Přehledový list připomínek v lokalitě 529 / Sídliště Barrandov

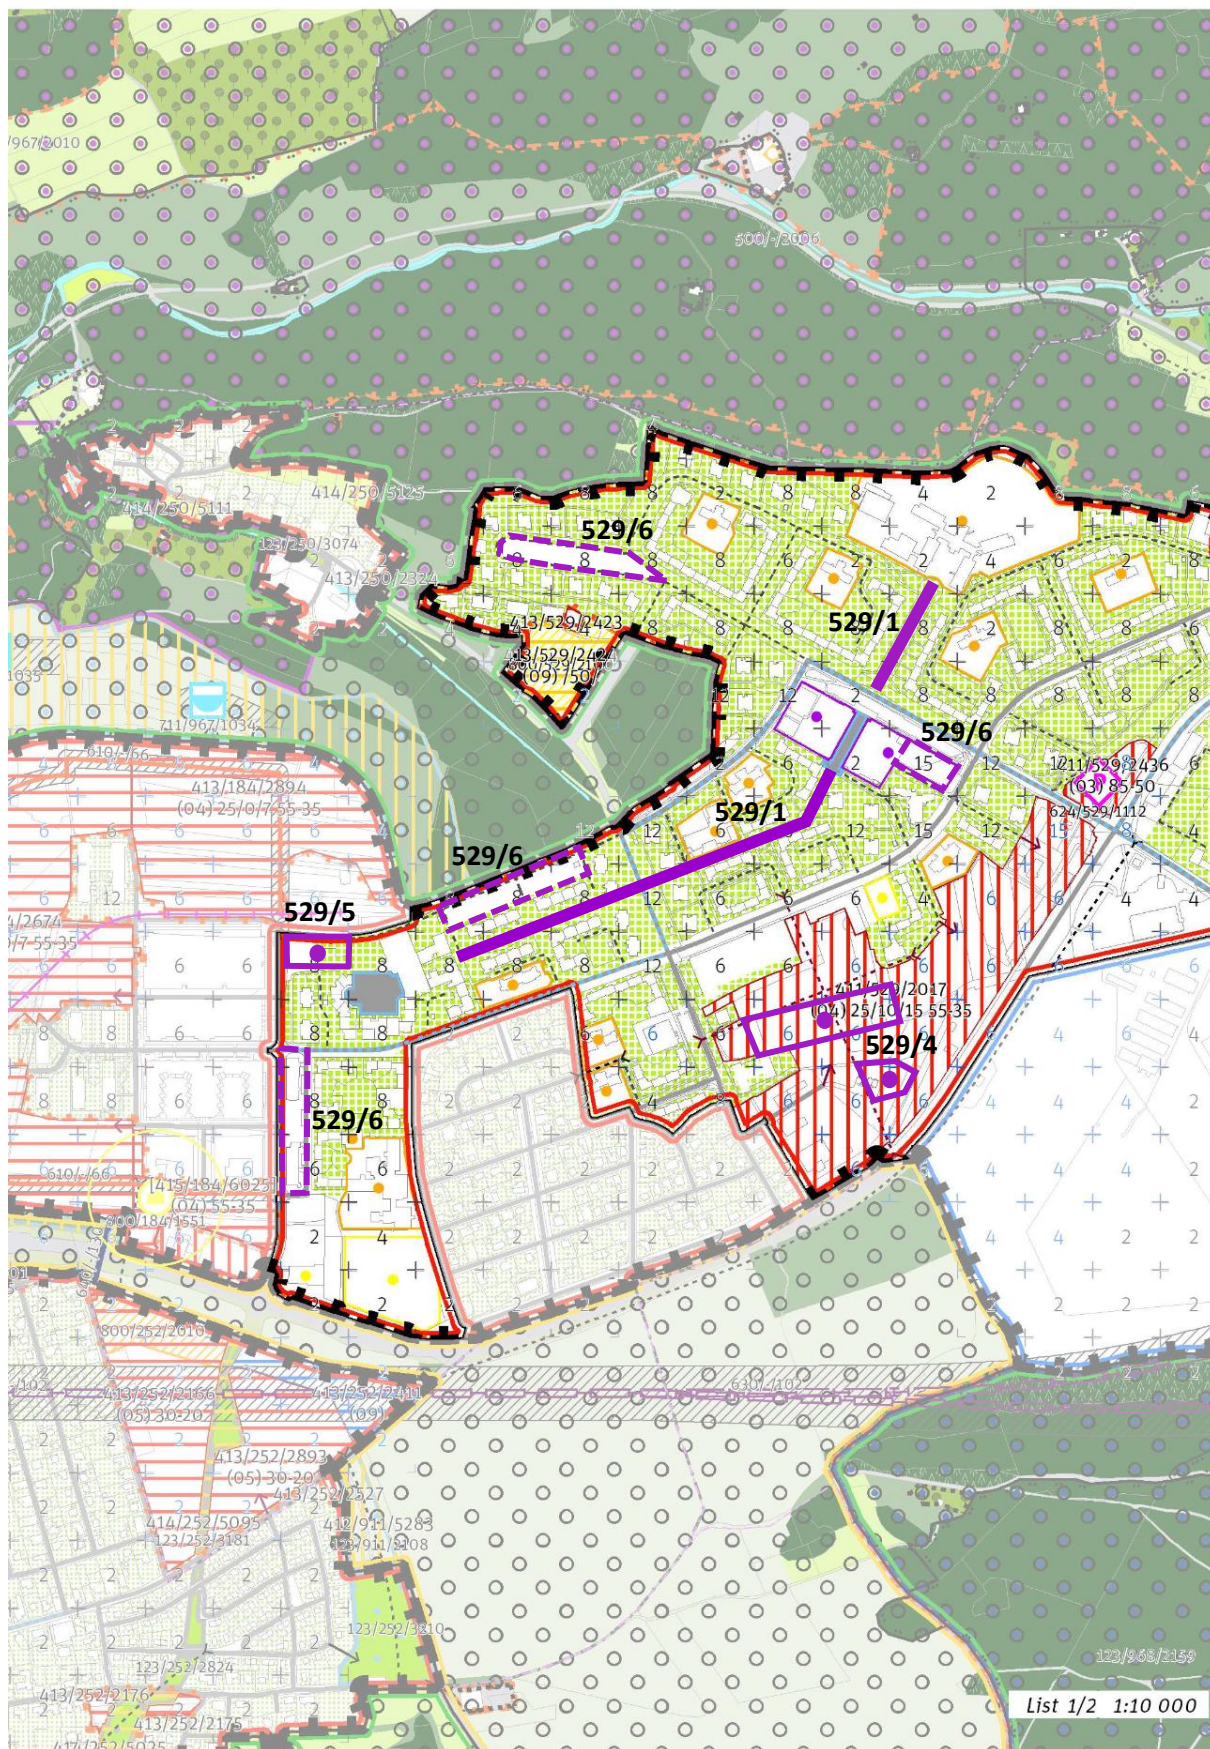
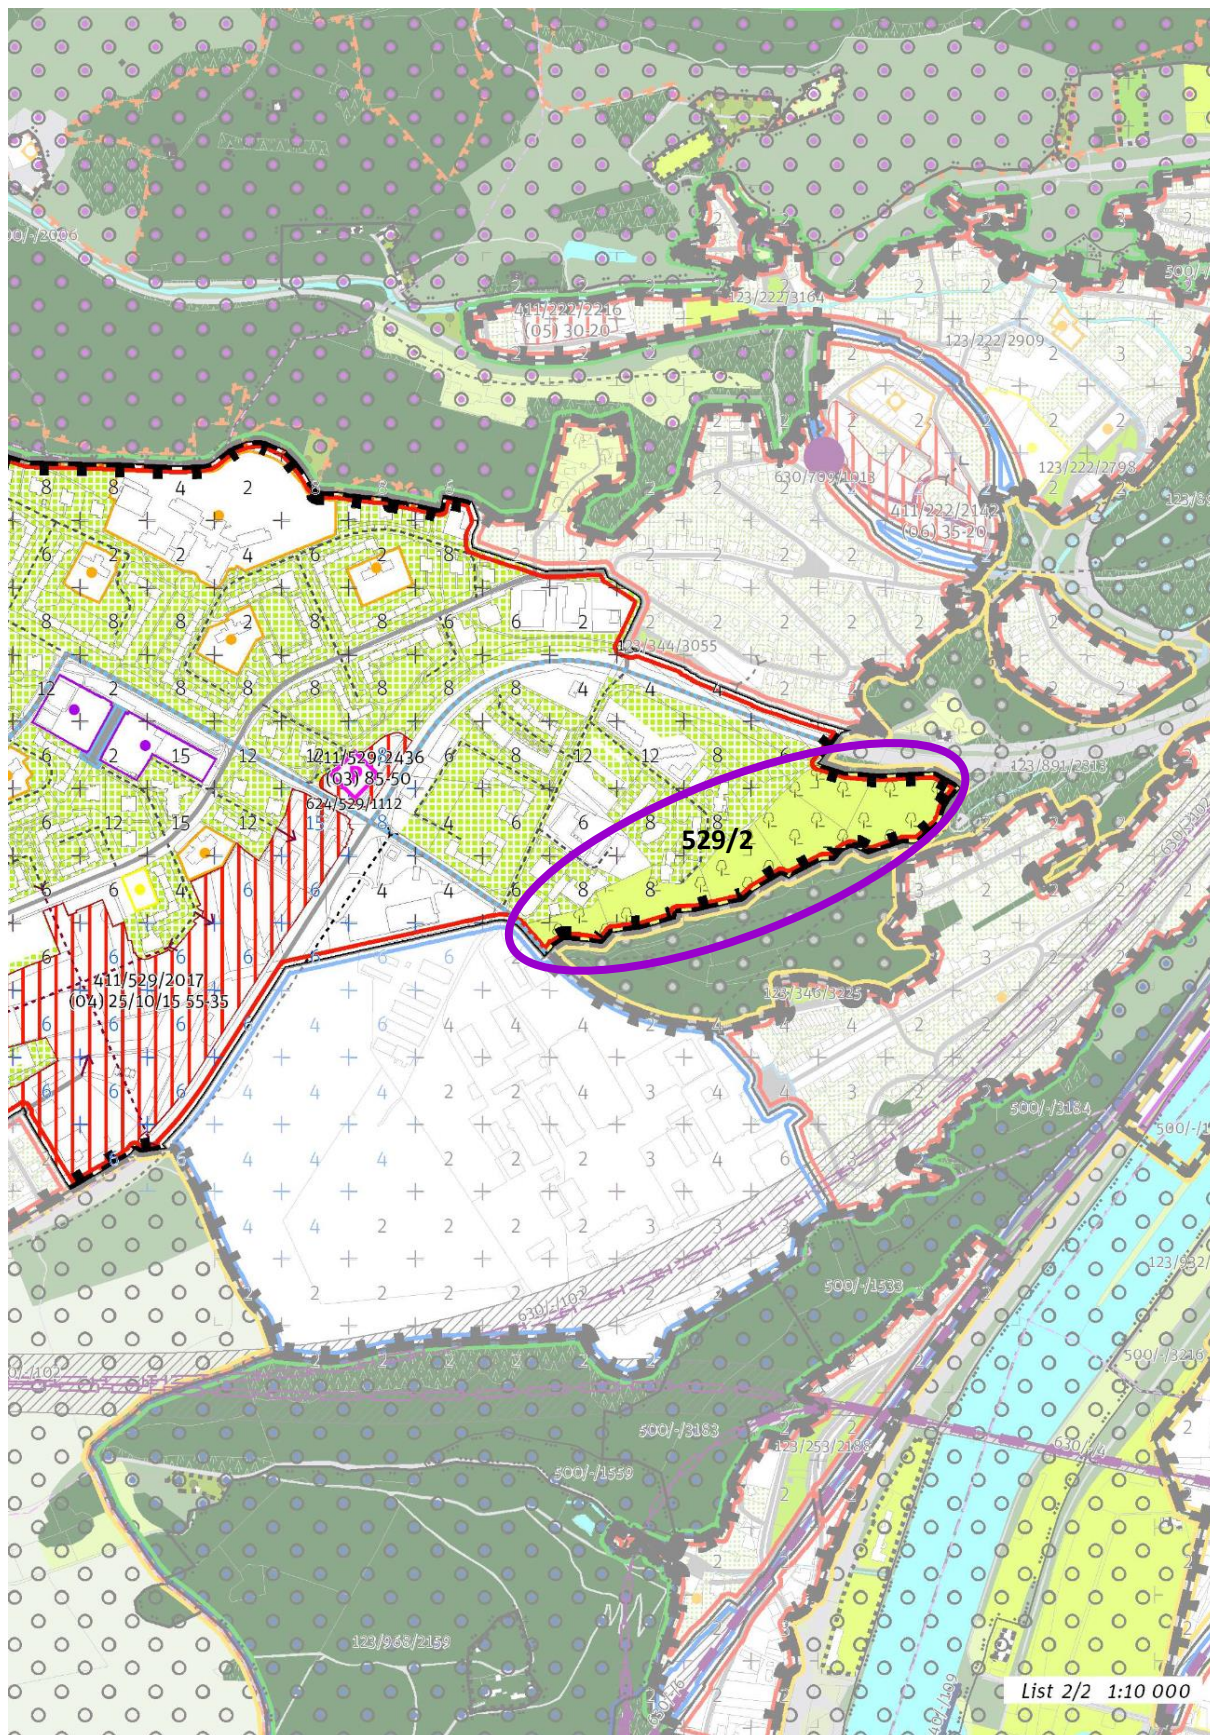
Zobrazit stávající pěší páteř Barrandova. Tuto připomínku považuje MČ za zásadní.

Posunout hranici sousedících lokalit 529 a 891 tak, aby se zahrádkářská osada stala součástí lokality 891/Barrandov-Žvahov. Tuto připomínku považuje MČ za zásadní.

Zohlednit dopravní řešení, garantovat kapacity, uspořádání, využití a strukturu území z urbanistické studie MČ Praha 5 „Triangl – Högerova, Štěpařská, K Barrandovu“, jež je podkladovou studií k pořizovaným změnám č. Z 3552/33 a Z 3553/33. Tuto připomínku považuje MČ za zásadní.

V transformační ploše 411/529/2017 vymežit občanskou vybavenost plochou. Tuto připomínku považuje MČ za zásadní.

V ploše na rohu ulic Werichova a Wassermanova vymežit občanskou vybavenost plochou dle urbanistické studie „Nový Barrandov“. Tuto připomínku považuje MČ za zásadní.

Požadujeme zrušit neadekvátní výškovou regulaci nad stávajícími parkovišti a zajistit ochranu min. stávajících kapacit parkovacích stání. Tuto připomínku považuje MČ za zásadní.

Zohlednit probíhající změny ÚP SÚ HMP v území: Z 3529/28, Z 3552/33, Z 3553/33, Z 3567/35. Tuto připomínku považuje MČ za zásadní.

V transformační ploše 411/529/2017 zavést minimální parametr pro komerční vybavenost. Tuto připomínku považuje MČ za zásadní.
